# 16 ビット・マイクロコントローラ F<sup>2</sup>MC-16LX ハードウェアマニュアル

## Errata Sheet

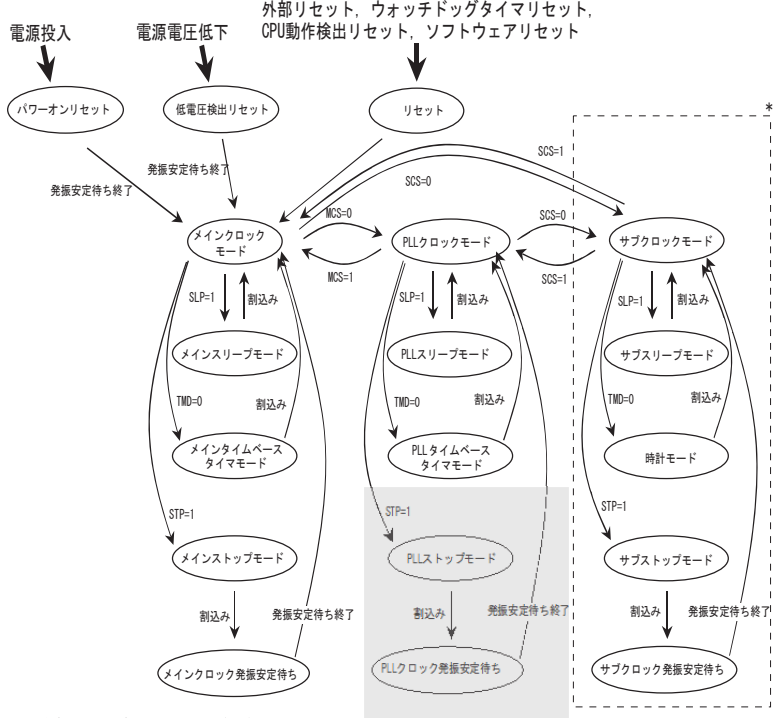
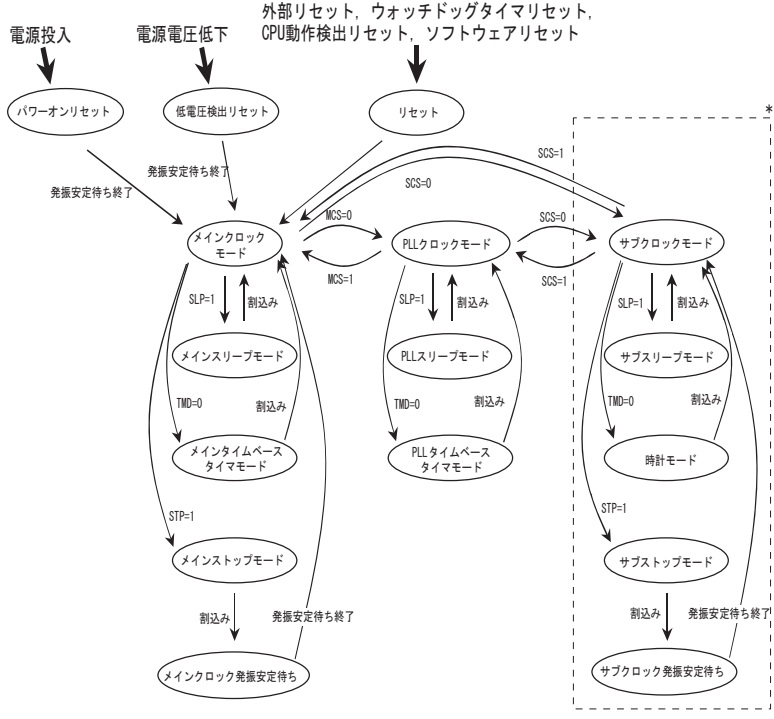
ページ	場所	訂正内容
220	8.11	<p>図 8.11-1 ポート 8 の端子のブロックダイアグラムを、以下で示すように訂正。</p> <p>(誤)</p>  <p>(正)</p>
